**UNIVERSIDAD DE LA REPÚBLICA
DIRECCION GENERAL DE ARQUITECTURA**

Concurso de precios 1/2020 Facultad de Odontología

Aclaraciones 01

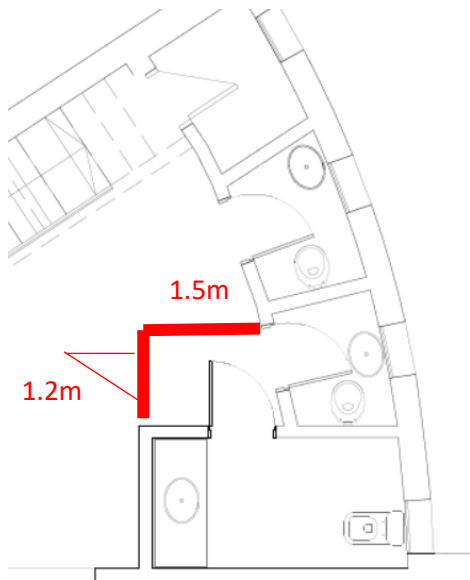
PREGUNTA 3: Con respecto al sector exterior del baño, ¿qué dimensiones tiene el sector anexo al mismo? Es para determinar el tamaño del cerramiento de protección a ejecutar (polvo, ruidos, etc.), instalaciones a proteger y pintura en caso de deterioro.

RESPUESTA 3: Mientras duren los trabajos de demolición y amure de la puerta, se construirá un vallado como el del siguiente esquema (1.5x1.2m, h=2.4m, con techo). Luego se desmontará y se trabajará a puerta cerrada.
